**ROTAX****S E R V I C E I N F O R M A T I O N**

13 UL 97-D/E

**Einführung eines Turboladers mit modifiziertem Waste-Gate
bei Rotax Motor 914 (Serie)****Introduction of a turbo charger with a modified wastegate
on ROTAX engine Type 914 (series)****Empfohlen / recommended****1) Wiederkehrende Symbole:**

Bild / Fig. 1

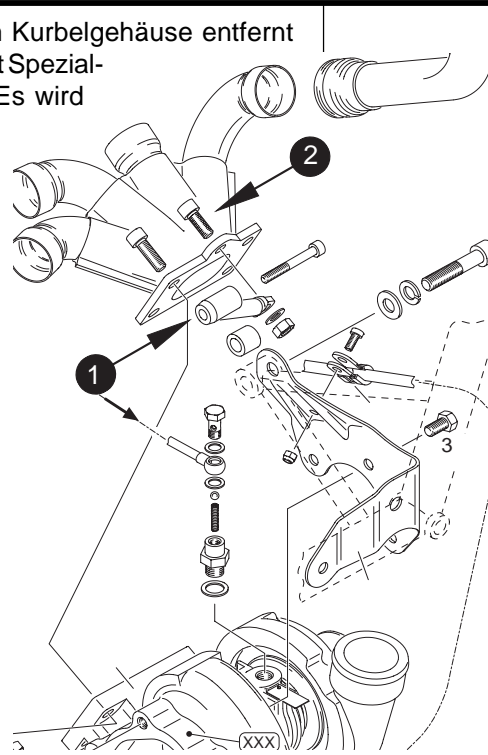
- Secure aircraft against unauthorized operation.
- Disconnect the aircraft battery.
- Detach servo cable for wastegate control. See Maintenance Manual 914 F, chapter 13.5.4.
- Removal of the check valve. See Maintenance Manual 914 F, chapter 13.2.2.
- Removal of the oil sump container. See Maintenance Manual 914 F, chapter 13.2.3.
- Dismantling of the complete exhaust system. See Maintenance Manual, chapter 13.5.1.
- ◆ **NOTE:** The support ❶ of the exhaust manifold is not listed yet in the Maintenance Manual, rev. 0.

Diese Abstützung sollte nicht beim Kurbelgehäuse entfernt werden, da diese nur schwer oder mit Spezialwerkzeug befestigt werden kann. Es wird nur die Verbindung ② zum Auspuffkrümmer gelöst. Siehe dazu Bild 1.

This support should not be removed as it is laborious to refit, except with a special spanner. Undo only connection with exhaust manifold ②. See fig. 1.
